泊発電所3号炉 有効性評価 比較表

付録3 重大事故等対策の有効性評価に係るシビアアクシデント解析コードについて（第3部 MAAPコード）

女川原子力発電所2号炉	泊発電所3号炉	相違理由
<p>2. 指摘事項2（資料No. MAAP-2）</p> <div data-bbox="159 213 1039 296" style="border: 1px solid black; padding: 5px;"> <p>解析モデルのエネルギー方程式について、非線形性の強い式の場合にどのように解決されているか説明すること。</p> </div> <p>【回答】</p> <p>MAAPコードでは、状態変数とその時間変化率を用いた時間積分にて算出しており、この過程で使用するタイムステップは、誤差を抑えるため、状態変化が急激となる場合には短くなるように、変化率が大きい状態変数によって調整される。非線形性が強い式に対しても、その式による状態変化が急激となる場合にタイムステップを短くすることにより対応している。</p> <div data-bbox="159 469 1050 1153" style="border: 2px solid black; height: 400px; width: 100%;"></div> <p>同様の考え方で設定した許容変化率を用いている「4.2.1 TMI事故解析」及び「4.2.2 CORA実験解析」にて、燃料被覆管酸化モデルの妥当性を確認しており、MAAPによる解析で得られた水素発生量、燃料被覆管の温度変化は、それぞれTMI事故の分析結果、CORA実験における測定データと良く一致している。以上より、非線形性が強くなる化学反応の評価においても現状のタイムステップの設定で評価可能と考えられる。</p> <div data-bbox="159 1362 553 1444" style="border: 1px solid black; padding: 5px;"> <p>本資料のうち、枠囲みの内容は商業機密に属しますので公開できません。</p> </div>

女川原子力発電所2号炉	泊発電所3号炉	相違理由
<p data-bbox="324 199 705 279">スプレイは試験容器（胴部直径0.5 m）の内壁にかからない状態</p>  <p data-bbox="179 678 392 837">試験容器 高さ：18 m 頂部直径：1.8 m 胴部直径：0.5 m 底部直径：2 m</p>  <p data-bbox="302 1396 884 1428">別図3-3-1 格納容器代替スプレイによるエアロゾル除去効果の例</p>

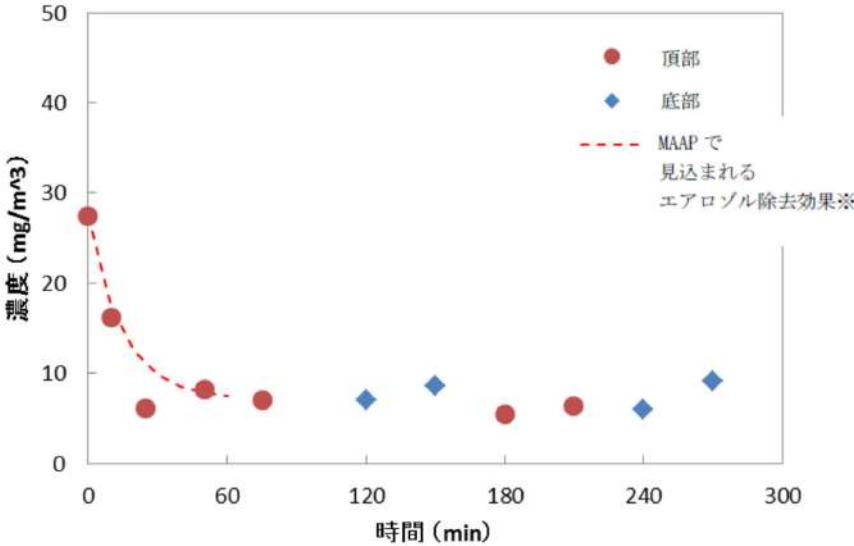
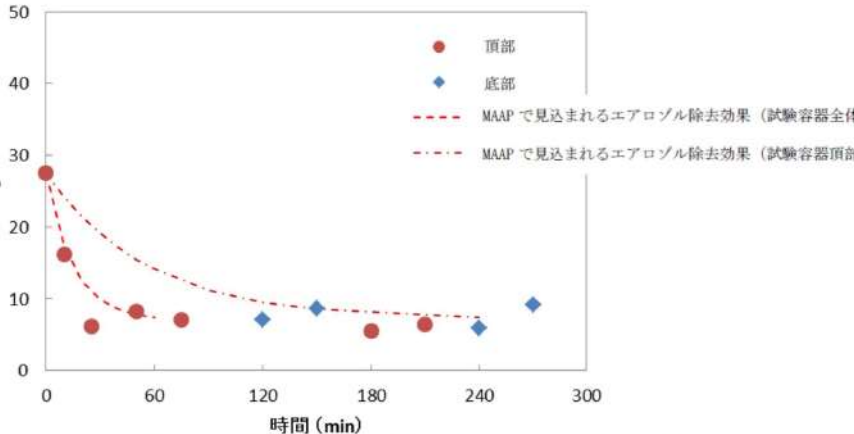
女川原子力発電所2号炉	泊発電所3号炉	相違理由
<p>3. 指摘事項3（資料No. MAAP-3）</p> <div style="border: 1px solid black; padding: 5px; margin-bottom: 10px;"> <p>格納容器スプレイの効果について、代替設備における注水量を到達する距離等による局所的な差異を考慮した上で1ノードで評価することの妥当性を説明すること。</p> </div> <p>【回答】</p> <p>1. NUPEC で実施された低流量スプレイ試験について</p> <p>シビアアクシデント時を想定した低流量での格納容器代替スプレイによるFP除去について、(財)原子力発電技術機構による検討「重要構造物安全評価に関する総括報告書」（2003年3月）において、BWRの格納容器を模擬した試験が行われている。</p> <p>試験装置はスプレイ落下高さが実機相当となる大型容器にて実施し、一般的なスプレイ試験の模擬方法と同様に試験容器と実機との体積比に応じた低流量スプレイを試験条件としている。この試験条件は、スプレイによる熱交換効率が極めて高いためノズル近傍で急速に凝縮が進み、試験容器内に十分なミキシングの駆動力が生ずるとの考え^[1]に基づいている。なお、凝縮に影響を及ぼす液滴径も適切に模擬するため試験装置のスプレイノズルは実機のものを使用し、ノズル個数は実機と同様のスプレイ流量を模擬できるように実機との体積比に応じた個数としている。</p> <p>試験では、このような体系下において試験容器底部からエアロゾル（CsI）が連続的に供給され、試験容器頂部から連続的にスプレイされる状況において、試験容器内のエアロゾルの濃度変化の測定を行っている。別図3-3-1に示されるように実験結果から、スプレイ流量が低流量であっても、試験容器頂部・胴部・底部いずれのエアロゾル濃度も速やかに低下することが確認されている。スプレイが直接カバーする範囲の狭い頂部においても短時間でエアロゾル濃度が低下するのは、慣性衝突だけでなく、蒸気凝縮に伴う拡散泳動によりエアロゾル除去効果が促進されるためとされている。</p> <p>[1] Kitani, S., "Containment Spray Experiments for Pressure Suppression," ICLAS '78 (the 1st International Conference on Liquid Atomization and Spray Systems)</p> <p>2. 実験解析による比較について</p> <p>MAAPコードで見込まれるスプレイによるエアロゾルの除去効果を実験結果の図にプロットしたものを別図3-3-2示す。実験結果との比較により、MAAPコードでも実験結果と同様の除去効果が見込むことが出来る。</p> <p>また、上述の比較は試験容器全体に対して行ったものであるが、スプレイによる直接のエアロゾルの除去効果を見込みにくい（非スプレイ領域の多い）試験容器頂部（直径1.8m）部分のみに着目した場合のMAAPコードとの比較を別図3-3-3に示す。この場合、MAAPコードで見込まれるスプレイによるエアロゾルの除去効果は保守側の結果を与えている。</p> <p>これらのことから、低流量での格納容器代替スプレイ時においても、格納容器（ドライウェル）内を1ノードとして扱い、MAAPコードで用いているスプレイ効果を見込むことは妥当と考える。</p>

女川原子力発電所2号炉	泊発電所3号炉	相違理由
<p>【補足：実験体系と実機の比較について】</p> <p>低流量時のスプレーは別図3-3-1（右上写真）に示すようにスプレーの拡がり小さく、流下液滴は試験容器壁には衝突することなく落下する状態となっている。この観測結果から、スプレーノズルからのスプレーの拡がり範囲を試験容器壁に到達しない程度である0.3mと仮定すると、全断面積に対するスプレーがカバーする断面積の比は、試験容器頂部において約3%となる。一方、実機において同様にスプレーの広がりを0.3mと仮定すると、全断面積に対するスプレーがカバーする断面積の比は約6%と見積もられる（スプレーヘッダの大直径が最も大きいMark-I改良型格納容器の場合。別図3-3-4参照）。さらに、実機におけるスプレーはノズルの各吹出口が相互に角度をもって設けられているため下方向だけでなく斜め方向にもスプレーされ、低流量時の拡がり径は約 \square m^[2]との知見も得られている（別図3-3-5参照）。</p> <p>また、実験体系では試験容器の中心部にまとめたスプレー体系となっているのに対して、実機では容器外側壁近傍から分散させたスプレーを行う体系となっており、スプレーにより不均一が生じにくい体系になっていると考えられる。</p> <p>これらのことから、実機の方がスプレーによるエアロゾル除去効果が得られる体系となっていると考える。</p> <p>[2] 共同研究報告書「放射能放出低減装置に関する開発研究」(Phase 2), 平成4年度下半期（最終報告書）、平成5年3月</p> <div data-bbox="152 786 548 869" style="border: 1px solid black; padding: 5px;"> <p>本資料のうち、枠囲みの内容は商業機密に属しますので公開できません。</p> </div>

女川原子力発電所2号炉	泊発電所3号炉	相違理由
<p>燃料有効部</p> <p>別図3-4-2 炉心損傷状態（事故後約1.3時間） （キャンドリングにより流路が減少した状態）</p> <p>炉心支持板</p>	<p>燃料有効部</p> <p>別図3-4-3 炉心損傷状態（別図3-4-2の状態から2秒経過後） （燃料崩壊が生じた状態）</p> <p>炉心支持板</p>

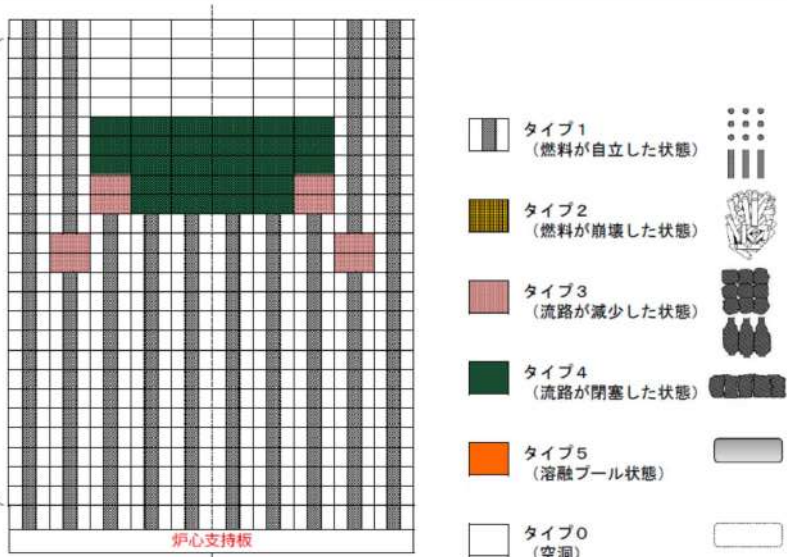
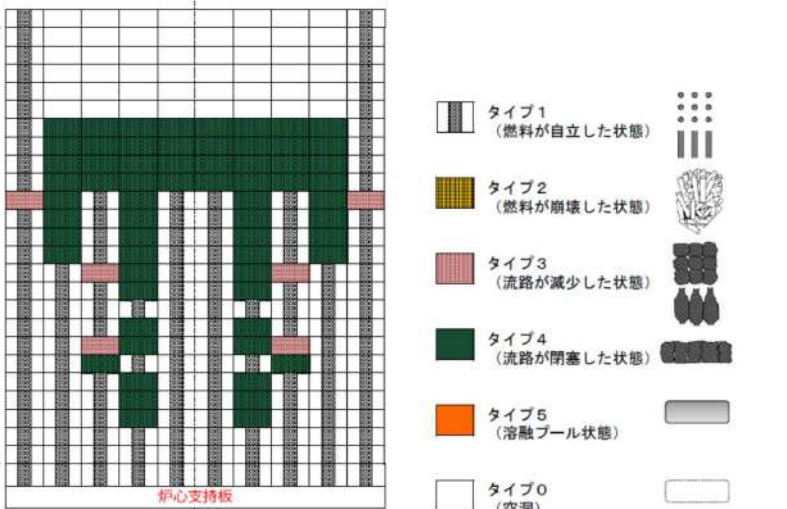
女川原子力発電所2号炉	泊発電所3号炉	相違理由
<p>4. 指摘事項4（資料No. MAAP-4）</p> <div data-bbox="147 231 1025 316" style="border: 1px solid black; padding: 5px;"> <p>リロケーションモデルにおいて炉心溶融の過程（溶融、崩落等）における力学的なバランスをどのように扱っているか温度別に整理して説明すること。</p> </div> <p>【回答】</p> <p>MAAPコードでは、炉心部を多数のノードに分割し、燃料崩壊や溶融といった状態変化、およびそれらに伴うノード間の質量・エネルギー移動がモデル化されている。基本的には隣接するノード間の質量・エネルギーバランスに基づくモデルとなっている。</p> <p>以下に、MAAPコードが想定するリロケーションモデルを示すとともに、力学的なバランスについても説明する。</p> <p>a. MAAPコードが想定する炉心ノード状態</p> <p>MAAPコードでは、空隙率と炉心ノード内の溶融度に応じ、別図3.4-1に示す6つの炉心ノード状態（タイプ）が考慮されている。燃料破損、燃料溶融、溶融物の流下（キャンドリング）、固化による燃料径の増加により、空隙率は次第に小さくなる。また、ノード内の燃料のほぼ全量が溶融した場合、溶融プールが形成される。</p>

女川原子力発電所2号炉	泊発電所3号炉	相違理由
<p>e. 事故進展挙動</p> <p>以下、MAAPコードで、時間経過に伴って、どういった物理現象に伴い、状態変化が生じるかについてのBWR-5, Mark-I改良型格納容器プラントのTQUVシーケンスにおける解析例を示す。</p> <p><炉心損傷初期></p> <p>炉心損傷初期の状態変化について、炉心中央部の軸方向への移動に着目して説明する。別図3-4-2は事故後約1.3時間において、上部からのキャンドリングによる溶融物を受け、いくつかのノードで流路が狭まった状態（タイプ3）を示している。流路が狭くなると、下からの蒸気流・ガス流が制限されることで、その上部のノードの温度が上昇し、燃料崩壊を起こす（タイプ2）。これにより、それより上方の炉心が瓦礫状となり下方に移動しながら堆積している。その結果、最上段ノードでは空洞（タイプ0）が発生している。この状態が別図3-4-3に示す状態である。</p> <p>更なる溶融物の降下および崩壊燃料が下方の空隙を埋めていくことで、流路が閉塞したノード（タイプ4）が複数発生する。この状態が別図3-4-4である。</p> <p></p> <p>別図3-4-5は、炉心全体において、閉塞領域が下方に更に進展した状態を表している。</p> <p><炉心損傷後期></p> <p>別図3-4-6は炉心損傷が更に進展した状態を表している（事故後約2.7時間）。炉心損傷後期になると、固体物の落下およびキャンドリングによる更なる溶融炉心の下方への移動が進展し、空隙を更に埋めることで、燃料が存在するすべてのノードで閉塞した状態（タイプ4）となっている。その結果、上半分のノードはほぼ空洞状態（タイプ0）となっている。</p> <p>別図3-4-6に示す状態では中心部分で温度が上昇することにより、中心部分で完全に溶融した状態（タイプ5）が発生する。別図3-4-7がこの状態を表している。</p> <p>f. まとめ</p> <p>MAAPコードにおけるリロケーションモデルは以上のとおりである。MAAPコードでは、炉心ノード状態をタイプ別に分け、それぞれのタイプの変化を空隙率、溶融度、燃料崩壊判定などにより模擬している。TMIの知見を適宜取り込むことにより、必要に応じて力学的バランスを考慮したモデルとしている。</p> <div style="border: 1px solid black; padding: 5px; margin-top: 10px;"> <p>本資料のうち、枠囲みの内容は商業機密に属しますので公開できません。</p> </div>

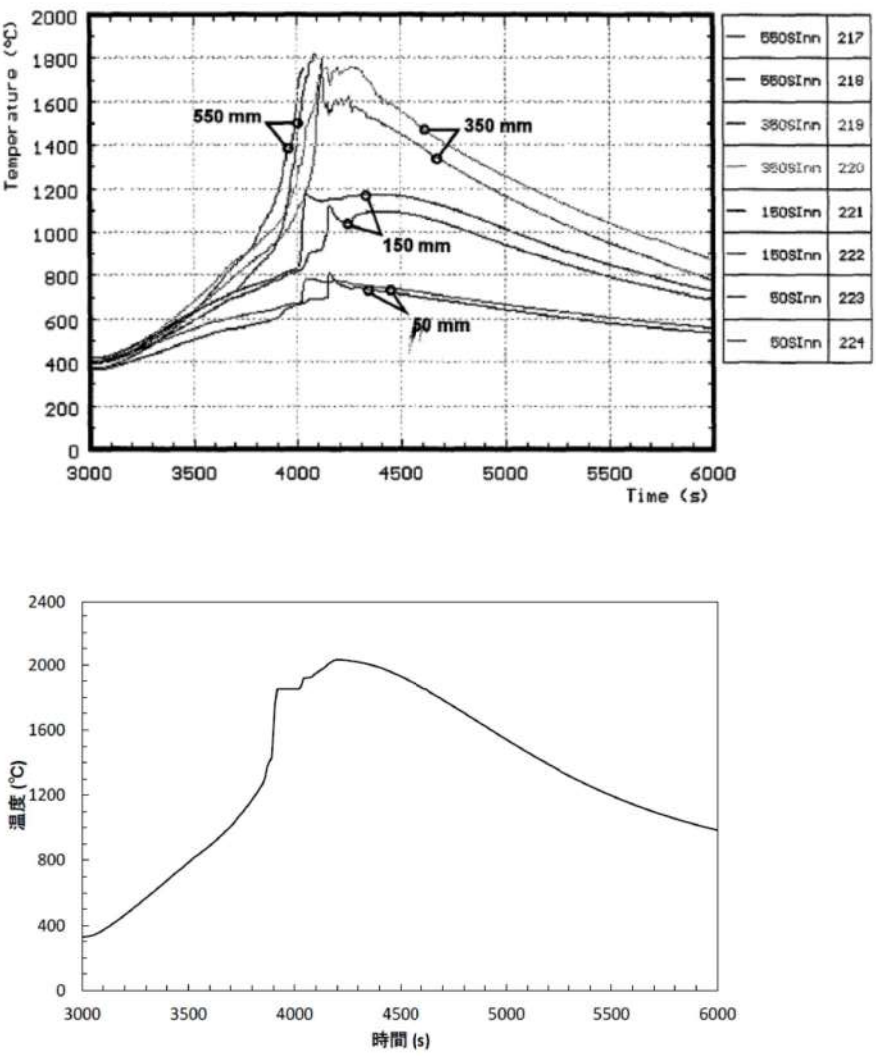
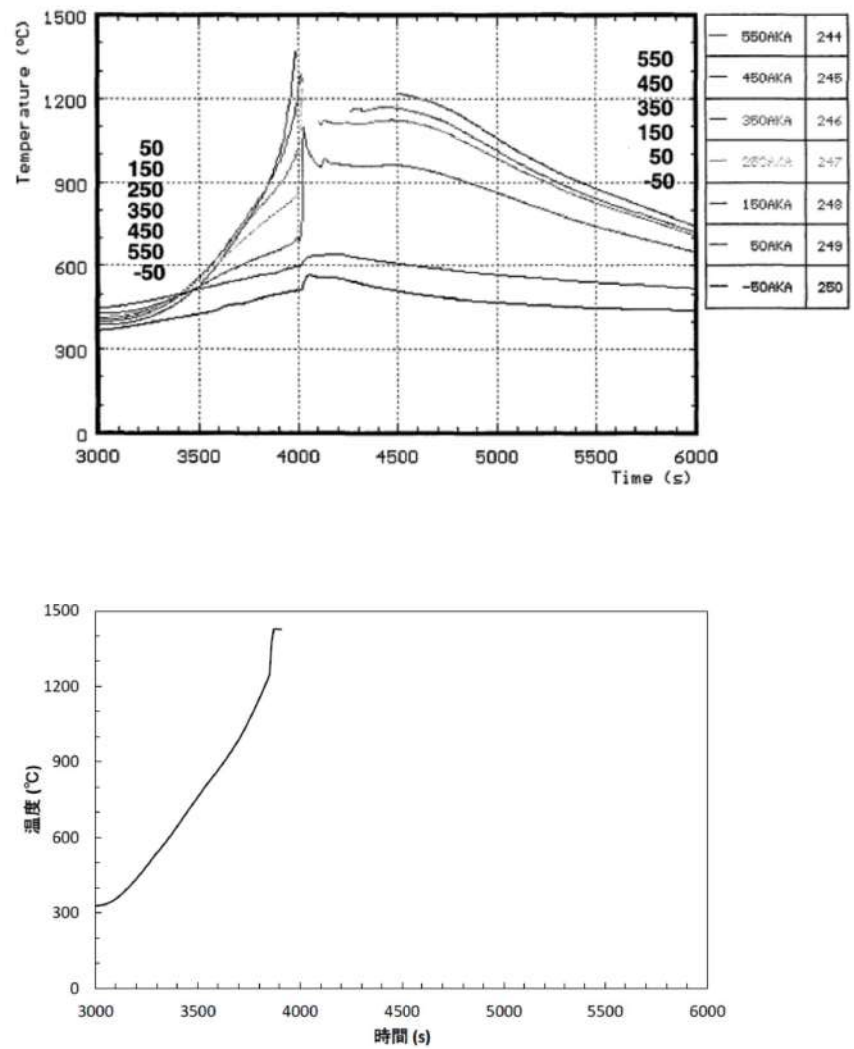
女川原子力発電所2号炉	泊発電所3号炉	相違理由
<p>6. 指摘事項6（資料No. MAAP-6）</p> <div data-bbox="152 240 1025 292" style="border: 1px solid black; padding: 5px;"> <p>事業者自身が行った実験解析の結果の例をどこかで説明すること。</p> </div> <p>【回答】</p> <p>MAAPコードの妥当性確認のための実験解析は、MAAPコードの保守・改良を行う米国EPRIが実施し、MAAPユーザーズマニュアルにその結果を記載して、ユーザーに提供している。</p> <p>また、実験解析、ベンチマーク解析等についてはMAAPユーザーズグループ会議にて議論を行う機会が設けられている。</p> <p>新規バージョンが配布された際に事業者側では、付属のインプットデータを用いて解析を実施し、付属のアウトプットデータとの一致を確認するとともに、一部の代表的なケースについて、確認解析も実施している。これらに加えて、MAAPユーザーズグループを通じて、コードに係る最新情報を入手している。</p> <p>事業者側での確認解析においては、入手可能な入力データを用いた代表的なベンチマーク解析を実施し、MAAPユーザーズマニュアルの実験解析結果や公開されている実験結果との比較を実施しているが、ここでは、4.2章に示した実験解析のうち、BWRにおいて特徴的な炉心構成を模擬した実験であるCORA実験の中から、試験バンドルのサイズが大きく、より実機の体系に近いCORA-18実験を対象として解析結果を示す。</p> <p>別図3-6-1から別図3-6-3にCORA-18実験でのエレベーション550mmにおける燃料被覆管の温度変化、チャンネルボックスの温度変化及び制御棒の温度変化をそれぞれ示す。温度挙動は実験結果に比べて高い温度で推移するものの、全体的な温度挙動は、実験期間全体において測定値の温度挙動をよく再現している。</p> <p>[参考文献]</p> <p>[1] FZKA-6030, S. Hagen, P. Hofmann, V. Noack, L. Sepold, G. Schanz, G. Schumacher, “Large Bundle PWR Test CORA-18: Test Results”, April 1980</p> <p>[2] MAAP4 User’s Manual</p>

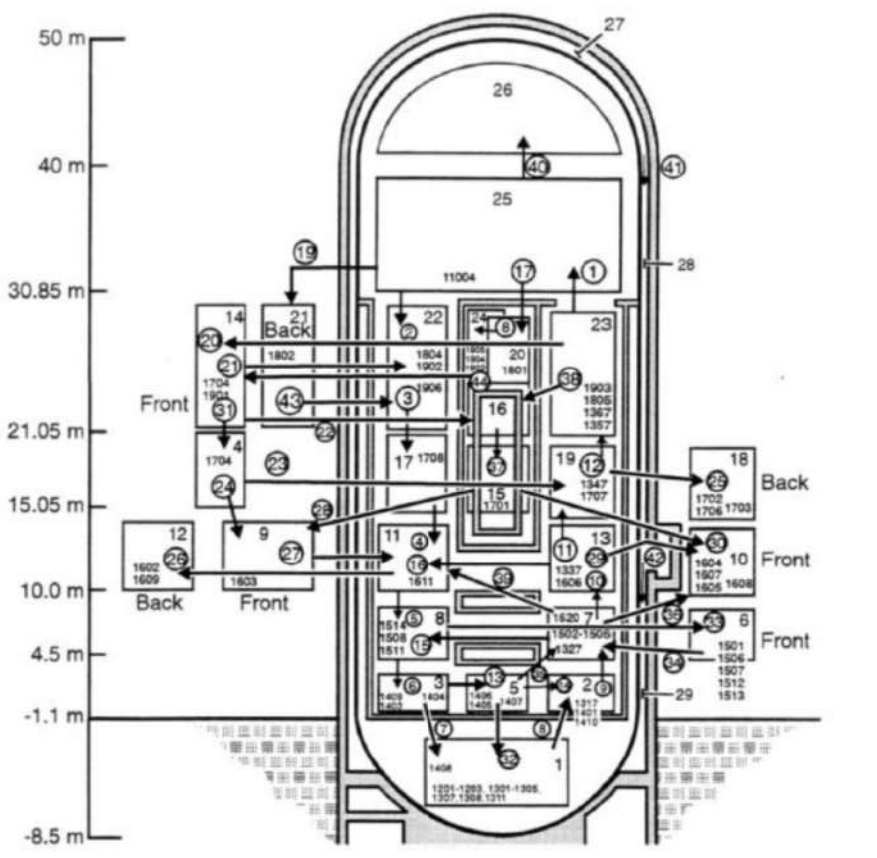
女川原子力発電所2号炉	泊発電所3号炉	相違理由
<p>10. 指摘事項 10（資料 No. MAAP-10）</p> <div style="border: 1px solid black; padding: 5px; margin: 10px 0;"> <p>実験解析におけるジャンクションの設定値の決め方について説明するとともに、実機における設定値の決め方について考え方を説明すること。</p> </div> <p>【回答】</p> <p>MAAP コードでは、原子炉圧力容器、原子炉格納容器及び原子炉建屋をノードと呼ばれる領域で分割しており、これら各領域間を結合するために、ジャンクションと呼ばれる流体の流れを評価できるモデルを用いて評価している。このうち、原子炉圧力容器内や逃がし安全弁による原子炉圧力容器から原子炉格納容器への流路などは、MAAP コードにて個別にモデル化されている。ここでは、原子炉格納容器及び原子炉建屋におけるジャンクションについて説明を行う</p> <p>(1)ジャンクションの設定値について</p> <p>ジャンクションは、原子炉格納容器や原子炉建屋のノード間の流体の移動を考慮する場合に設定し、気体及び液体の流れを評価する。これらジャンクションを介した流量は、気体では圧力差及び密度差、液体では圧力差及び密度差に加えて水頭差による駆動力と流動抵抗が釣り合うように求められる。ジャンクション内に水位が形成されると、気相、液相それぞれで流体の流れを評価する。ここでは代表して、気体の流れについて説明する。気体の流れについては、以下の式(1)によって流量を計算する。</p> $K W ^{n-1}W = P_1 - P_2 + \rho_2 g(Z_2 + L - Z_1) \quad (1)$ <p>K: ジャンクションの流動抵抗 (n=2 のとき (1/m·kg), n=1 のとき (1/m·s)) W: ジャンクションの流量 (kg/s) n: 流動状態に依存した乗数 (-) P: ノード圧力 (Pa) ρ: ノード内の気相密度 (kg/m³) g: 重力加速度 (m/s²) Z: ジャンクションの接続高さ (m) L: ジャンクション長さ (m)</p> <p>ジャンクションに関連する入力として以下を与えることとなる。</p> <ul style="list-style-type: none"> ・流れ方向（「水平」、「垂直」） ・接続位置（接続高さ Z） ・開口部形状（幅 X₀, 高さ X₀） ・長さ L ・流路面積 A

女川原子力発電所2号炉	泊発電所3号炉	相違理由
<p>なお、流れ方向を「水平」と選択した場合は、接続位置がノード間で同じとなり、また、ジャンクション長さは評価に使用されないため、右辺第三項は0となる。</p> <p>実機におけるノード分割では、壁などに囲まれた物理区画を模擬したノード（区画）として設定し、吹き抜けや扉などの開口部を模擬したジャンクションを組み合わせ、同じ特徴を有する空間を集約することを基本として設定している。別図3-10-1に実機におけるジャンクションの設定例を示す。</p> <p>入力については、実機的设计情報に基づいて与えている。ジャンクションの入力の与え方の一例として、別図3-10-1に○で示した、ペDESTALからドライウエルへの開口部を模擬したジャンクションの入力の設定方法について以下に述べる。</p> <p>この開口部はペDESTALからドライウエルに繋がる水平の流路となっているため、流れ方向を水平とする。ペDESTALの床から、開口部下端までの高さを接続高さとして入力するが、水平ジャンクションの場合は、先述した通り式(1)で使用している項は0となる。開口部は矩形であり、実際の形状からジャンクションの幅、高さを与える。この開口部が貫通するペDESTAL壁の厚みをジャンクションの長さとして与えるが、水平ジャンクションの場合は、先述した通り評価には使用されない。さらに、開口部の面積をジャンクションの流路面積として与え、これらの入力に基づき、式(1)によってジャンクションの流量が評価される。</p> <p>なお、ジャンクションの流動抵抗 K については、MAAPの実験解析から導出されたものではなく、一般的な知見^[1]に従っているものである。通常の流れにおいては、流動状態に依存した乗数 n は2となり、この場合の流動抵抗は以下の式から算出される。</p> <div style="border: 1px solid black; width: 200px; height: 150px; margin: 10px auto; position: relative;"> <div style="position: absolute; top: 5px; right: 5px;">(2)</div> <div style="position: absolute; top: 55px; right: 5px;">(3)</div> </div> <div style="border: 1px solid black; padding: 5px; margin-top: 10px; width: fit-content;"> <p>本資料のうち、枠囲みの内容は商業機密に属しますので公開できません。</p> </div>
